**幌延深地層研究所計画に関する
必須の課題成果取りまとめについて
—報告書案に対する委員会からのコメント対応結果と
必須の課題成果の総括的まとめ—**

2019年1月15日

幌延深地層研究センター

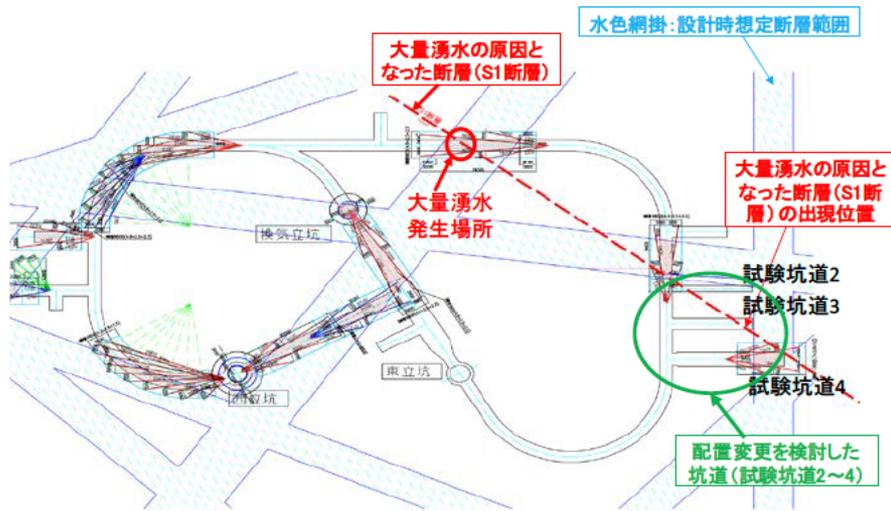
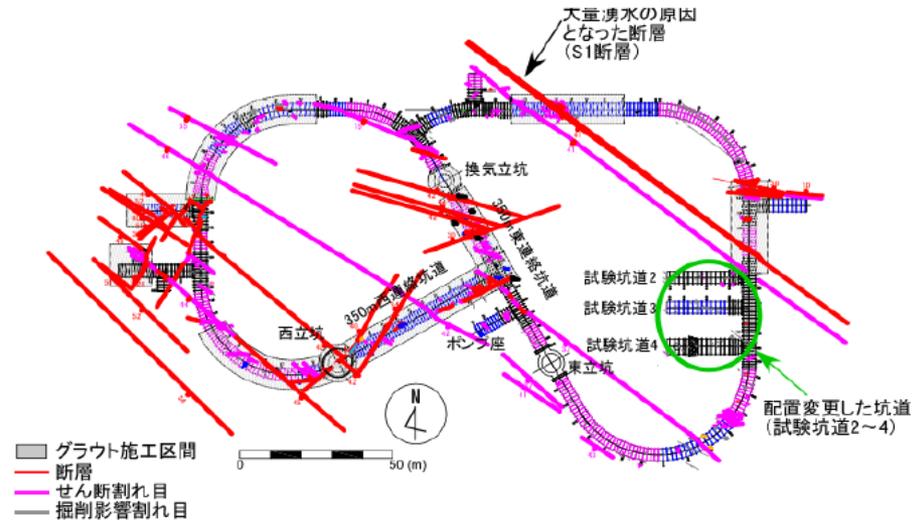
| No. | コメント | 対応結果 |
|-----|--|--|
| 3 | <p>(原文 3.2.1.1 p72-76) 3.2.1.1 湧水対策</p> <p>(コメント) プレグラウトの場合、そこに処分坑道を掘削することによって、大湧水が生じる可能性がわかった場合、その湧水箇所を避けてどのように施工するかを一般的には考えます。しかし、まだ掘削して大量の湧水がどこで生じるかがわかっていません。まず、この事前調査法を確立してほしいです。いかにそれが可能になると、いかにその領域を避けて処分空洞を掘削するかを検討する方法を確立する方向に進んでほしいです。</p> | <p>大量湧水の原因となる断層を避ける形で坑道配置を変更した事例がありますので、報告書中に示しました。</p> <p>事前調査に関しては、断層粘土中のMIの分布の確認が新技術として重要です。これについては、突発的な大量湧水への対策のところで記載しております。</p> |

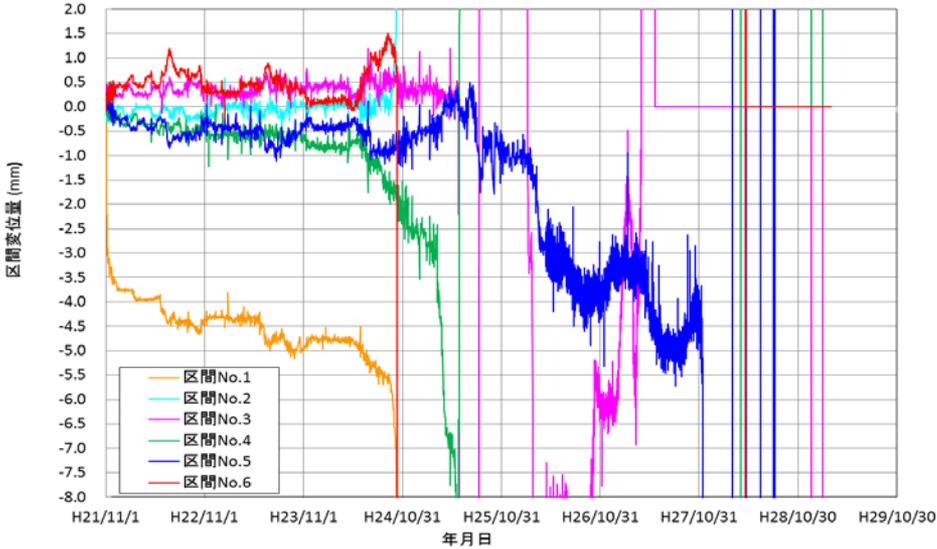
| No. | コメント | 対応結果 |
|-----|---|--|
| 20 | <p>(原文 p80) 図3.2.1.2-4 弾性波トモグラフィ調査実施断面付近の鋼製支保工の応力測定結果</p>  <p>(コメント) 鋼製支保工の応力がなぜ周期的に変動するのか？</p> | <p>坑内温度が季節的に変動しますので、その影響を受けて鋼製支保工の伸び縮みが発生している影響を反映しているものと考えています。なお、周期的な変動が計測されていますが、支保工の健全性に影響があると評価される管理規準値には達していないため、安定性の判断には問題がないことは確認できています。</p> |

図3.3.3-6

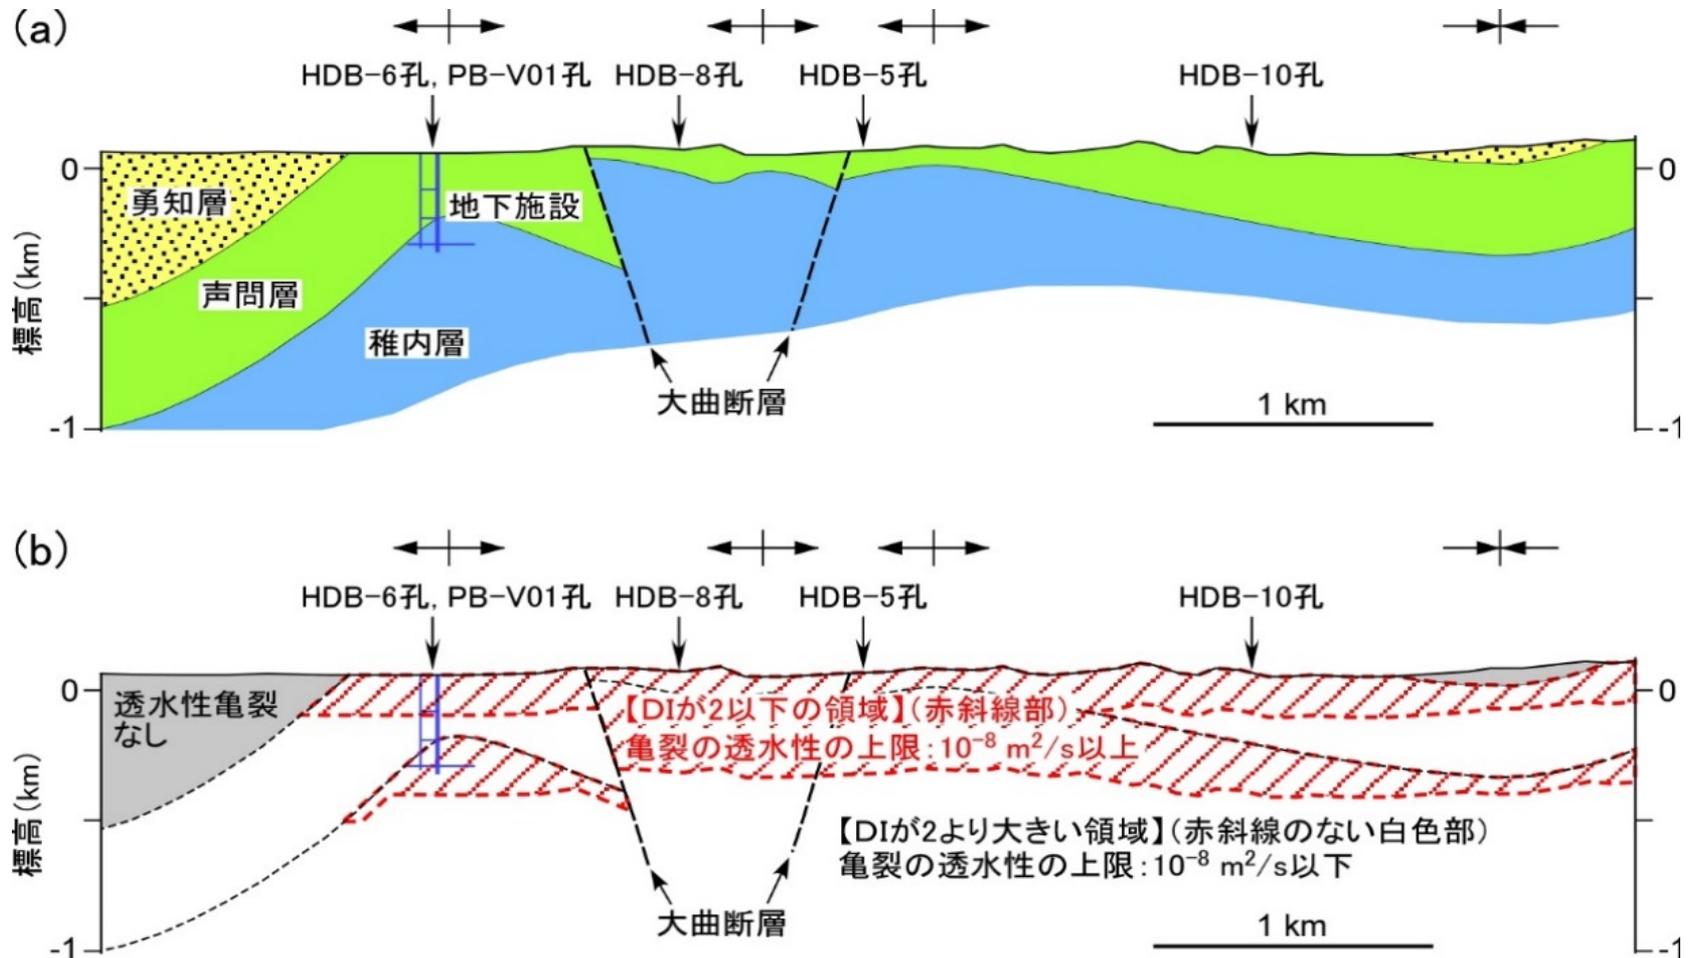
| No. | コメント | 対応結果 |
|-----|---|--|
| 1 | <p>(原文 p.88) 3.3 全体</p> <p>(コメント) 本研究は断層に焦点をあてているが、断層以外の割れ目も含めて、URLスケールでDIの分布と透水性の分布とを比較したような図があると良い。特に、声問層と稚内層をまたいで。</p> | <p>3.3.3 (3) の最後に以下の文章を加え、図3.3.3-6を追加しました。</p> <p><u>「現在得られている情報を基に、幌延の地下施設周辺のDIの分布と亀裂の透水性の潜在的な上限を整理すると、図3.3.3-6のように示される。泥岩の場合は一般に、初期応力に対して引張強度が比較的小さく、また、続成作用の影響により岩石の強度も一様でないことから、数百メートル程度の深度差でもDIが有意に変化し得ることが想定される。図3.3.3-6はこれと整合するものであり、高透水性の亀裂が存在し得る領域は、DIの小さな領域(例えば$DI < 2$)に限られると推定される(図3.3.3-6)。このような亀裂の透水性の潜在的な上限の空間的な情報は、安全評価における断層の状態設定のみならず、サイト選定や処分場の設計にも重要と考えられる。」</u></p> |

| No. | コメント | 対応結果 |
|-----|--|--|
| 2 | <p>(原文 p.88) 3.3 全体</p> <p>(コメント) 我が国に分布する泥岩を比較する場合、応力状態の同じところを考えると、DIは引っ張り強度のみに依存することになるので、DIによる比較は引張強度による比較になってしまう。泥岩を透水性に着目して比較する場合、もっと他のファクターを考えて比較する必要はないか？</p> | <p>DIの大きな利点は、従来と比べて亀裂の透水性の深度依存性を高精度で議論できるようになった点です。DIは平均有効応力を引張強度で標準化したパラメーターで定義されますが、泥岩の場合は岩石の引張強度が比較的小さいため、DIに対して平均有効応力(深度)が高い感度を持ちます。したがって、複数の地域の泥岩を比較する場合、応力状態が同じところ、という条件での地域間の比較が難しく、同一の地域内でも深度依存性を適切に考慮する必要があります。すなわち、引張強度ではなく、あくまでもDIの比較が重要との認識です。</p> <p>頂いたコメントを踏まえ、以下の文章を3.3.3 (3) の最後に追記し、図3.3.3-6を追加しました。「前ページ参照」</p> |
